Bakgrunn for vedtak

Kvanndalselva kraftverk

Norges
vassdrags- og
energidirektorat

Tiltakshaver	Sunnhordland kraftlag AS
Referanse	201911530-29
Dato	23.11.2022
Ansvarlig	Carsten Stig Jensen
Saksbehandler	Henrik Hveding

Figur 4: Kart fra endringssøknaden. Vei til inntak er markert med grønt, mens vei til overløpsterskel er markert med blått.

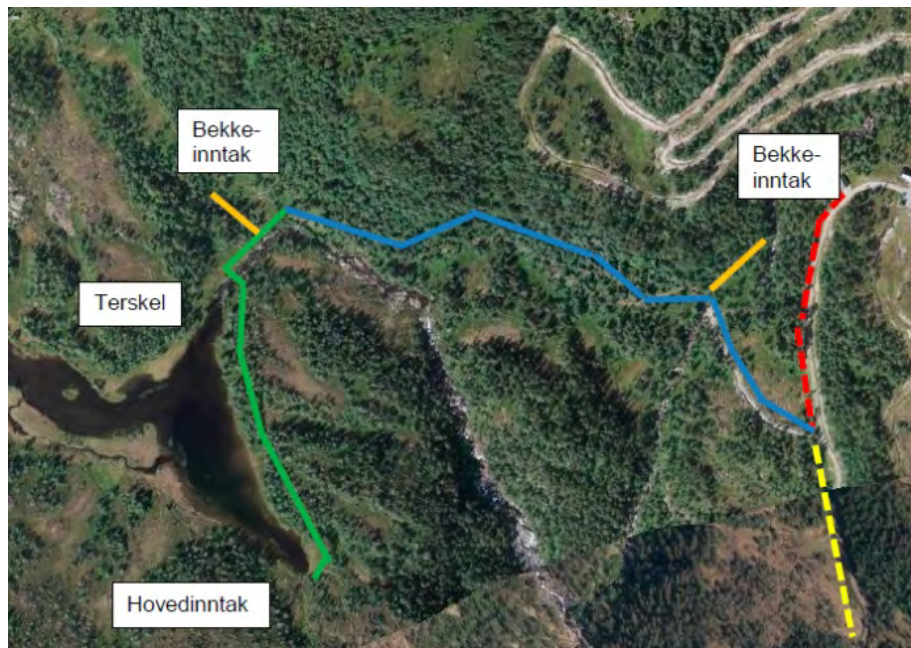
«I samband med første høyringsrunde viste Fylkesmannen til at prosjektet må vurderast ut frå samla belastning på naturverdiene i området. Tidlegare utbygging og regulering av Botnavatnet gjer at områda med urørt natur som står att i området, har særleg verdi for naturmangfald, klima, opplevingsverdi og friluftsliv.

Reviderte planar vil føre til meir omfattande inngrep enn det som tidlegare er presentert.

Fylkesmannen kan sjå at bygging av permanent veg langs austsida av Holdhustjernet vil lette tilgangen til fjellområda mot Engelifjell, mellom anna for barnefamiljar og leirskuleelevar. Forslaget til kompensierende tilrettelegging illustrerer likevel konflikten knytt til neddemming av Holdhustjernet. Dette kommer i tillegg til tidlegare neddemming av Botnavatnet og andre inngrep. Bygging av veg langs Holdhustjernet vil bidra til ytterlegare fragmentering og øydelegging av naturområda, og vil føre til auka samla belastning. Slik Fylkesmannen forstår opphavleg konsesjonssøknad er ikkje veg langs Holdhustjernet ei føresetnad for drift av hovudinntaket.

Når det gjeld veg inn til boreholet, meiner vi det må vurderast kritisk om drift og tilsyn av anlegget er avhengig av motorisert transport, jf. naturmangfaldlova § 12 om å nytte mest løysingar som i størst mogleg grad avgrensar skade på naturmangfaldet. Landbruksinteresser i området er truleg svært avgrensa. Dersom vegen skal etablerast permanent, må dette avklarast etter forskrift om landbruksvegar.

«I hovedsak er Stiftinga positiv til de endrede forutsetningene som beskrevet i brevet punkt 2.1 og 2.2. For å sikre økt bruksverdi og enklere tilkomst av området både sommer og vinter ønskes det fra Stiftinga sin side at det etableres permanente, gruslagte veier til både inntak og terskel ved Holdhustjørna. Det er også av stor betydning å ha broløsninger over Åreidselva og Kvanndalselva som kan benyttes både sommer og vinter og som har bredde og kapasitet nok til å bære snølast og løypemaskin.

I vinterhalvåret går skiløypene i dag tvers over den islagte Holdhustjørna. Disse løypene er mye benyttet da de gir enkel tilkomst til fjellområdet ved Øyrane. Pga at Holdhustjørna ved kraftutbygging blir regulert er det nødvendig å sikre adkomst til det samme området og dette kan gjøres ved å etablere vei helt frem til inntak, inkludert en sikker kryssing av Kvanndalselva som foreslått. Det må også etter vår mening arronderes litt og ryddes noe skog i haugen vest for inntaket for enklere fremkommelighet mot Øyrane fra inntaket.

- Oppgradere 700 m eksisterende traktorvei (4 meter bred) til veiklasse 7
- Etablere 500 m ny vei, veiklasse 7
- Etablere bro over utløpet i Holdhustjørna
- Etablere 200 m midlertidig vei, veiklasse 8
- Legge strømkabel og fiberkabel nedgravd i vei til alle inntakspunkter og til terskel

Figur 5: Kart over nedbørfeltet til Kvanndalselva. Blått markerer deler av feltet som er overført til Eikelandsosen kraftverk.

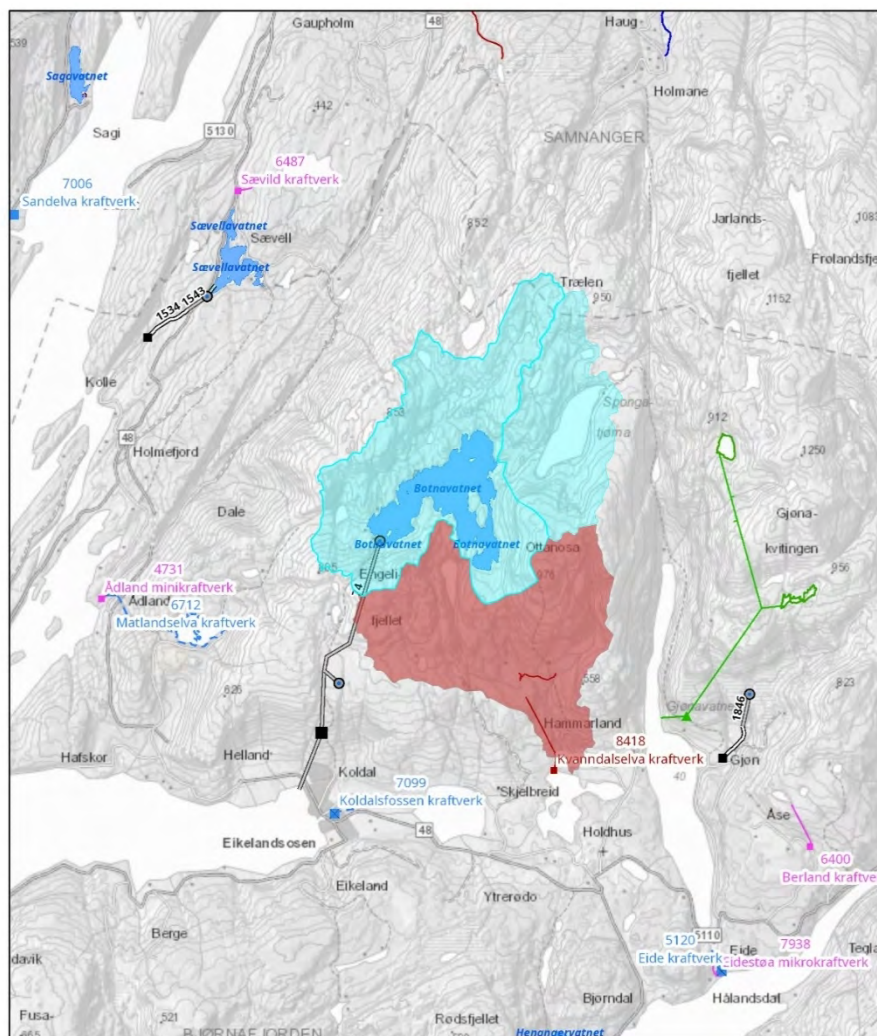
NVE mener at hele det opprinnelige nedbørsfeltet burde vært lagt til grunn for konsesjonssøknaden, og ikke bare restfeltet nedenfor Botnavatnet. NVE har derfor vurdert hydrologien til hele det naturlige nedbørfeltet for Kvanndalselva. Dette nedbørfeltet ville vært omkring 23 km², ekskludert Åreidselva og bekken. NVEs beregninger viser at reguleringen av Botnavatnet førte til at 75 % av vannføringen i Kvanndalselva ble fraført. Før reguleringen av Botnavatnet var middelvannføringen i Kvanndalselva om lag 3500 l/s. Den årlige 5-persentilen var ca. 300 l/s, og det var større variasjon mellom 5-persentil sommer og 5-persentil vinter, enn det vi ser i dag. Tallene er hentet ut fra NVEs kartverktøy NEVINA (nedbørfelt- og vannføringsindeksanalyse). Som nevnt over har disse tallene en feilmargin på +/- 20 %, men NVE mener at det for dette formålet er nøyaktig nok.

Tar man utgangspunkt i det naturlige nedbørfeltet, og ikke bare restfeltet, vil den foreslåtte utbyggingen av Kvanndalselva kraftverk føre til at 97 % av middelvannføringen i Kvanndalselva blir utnyttet til kraftproduksjon. Kartet under viser det naturlige nedbørfeltet til Vengsvatnet. Den delen av nedbørfeltet som er overført til Eikelandsosen kraftverk, er markert med blått.

Figur 6 - Kart som viser vanndekket areal ved 1 og 2 meter oppregulert vannstand. Bildet er hentet fra søknad

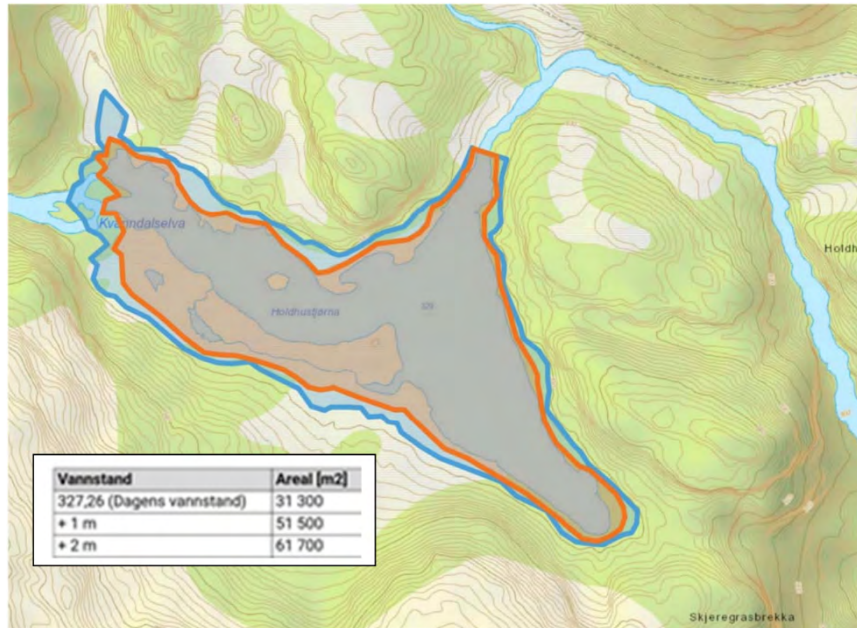
Søker har planlagt å regulere Holdhustjørna. Det søkes om å heve vannet 2 meter på vinteren og 1 meter på sommeren. Dagens vannstand er på kote 327,26. Figur 8 er hentet fra søknaden og viser arealet som forventes å bli dekket av vann ved de to nye vannstandene. Dagens vanndekte areal er omtrent 31.300 m². I søknaden opplyses det om at vanndekt areal når vannet heves 1 og 2 meter blir henholdsvis 51.500 m² (oransje område på figur 6) og 61.700 m² (blått område på figur 6). NVE legger også til grunn at vannstandsvariasjoner i Holdhustjørna vil øke i både omfang og hyppighet dersom Kvanndalselva kraftverk bygges ut.

Figur 7- Bilde av Holdhustjørna sett fra øst og mot vest. Tatt på befaring.

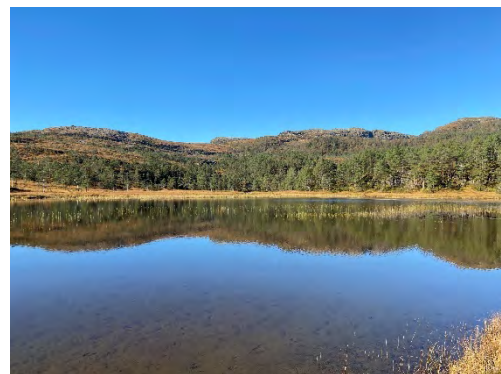
Som figur 7 og 8 viser, ligger Holdhustjørna i et relativt flatt og myrlendt terreng. NVE mener derfor at den omsøkte reguleringen med stor sannsynlighet vil føre til erosjon og utvasking av de vanndekte myrområdene. NVE vil her igjen vise til figur 6 og trekke frem at den største andelen myrareal som blir lagt under vann av reguleringen skjer når vannet heves med 1 meter.

I sin høringsuttalelse ber Statsforvalteren NVE vurdere i hvilken grad omdisponering av karbonrike areal vil påvirke klimagassutslipp. I Stortingsmelding 13 (2020-2021), klimaplan for 2021-2030 blir det trukket frem at det er viktig å forhindre utbygging i myr. Dette er fordi myr binder opp store mengder karbon, som en økosystemtjeneste. Ved oppdemming av myrområder med regulering av vannstanden, er det en sannsynlighet for at myren vil bli erodert vekk, og at denne økosystemtjenesten opphører. NVE vil også trekke frem at erosjonssonen rundt Holdhustjørna mest sannsynlig vil ha en negativ påvirkning på landskapsbildet rundt Holdhustjørna.
